TB1197

LuK Service Info

Part Nr. 228 0079 11 – 280/280mm TGU6

Info: New design / Neues Design / Nouvelle conception / Nuevo diseño / Nuovo disegno / Nuovo segno

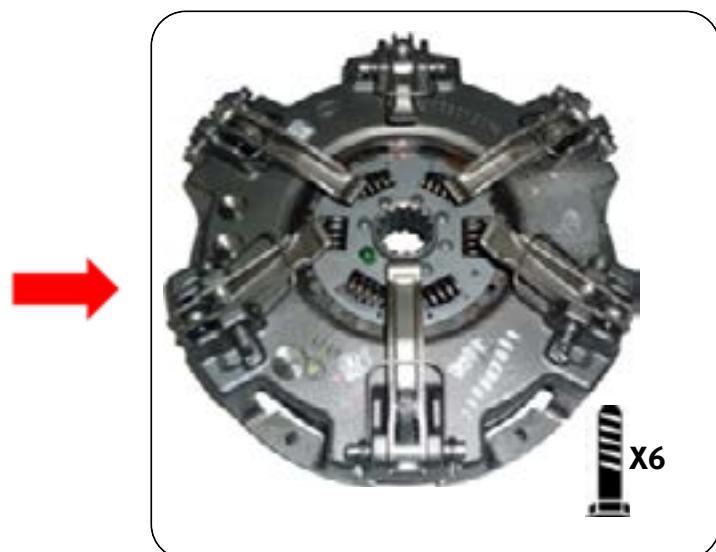
This new design utilises the latest clutch technology, using a vented housing for improved cooling and heat dispersal. Fully interchangeable with existing clutches with no modifications required to vehicle or flywheel. A new fixation bolt set 411 0164 11 6 x M8 x 1.25 x 50mm + Conical washer is supplied with new designs to accommodate the lower housing.
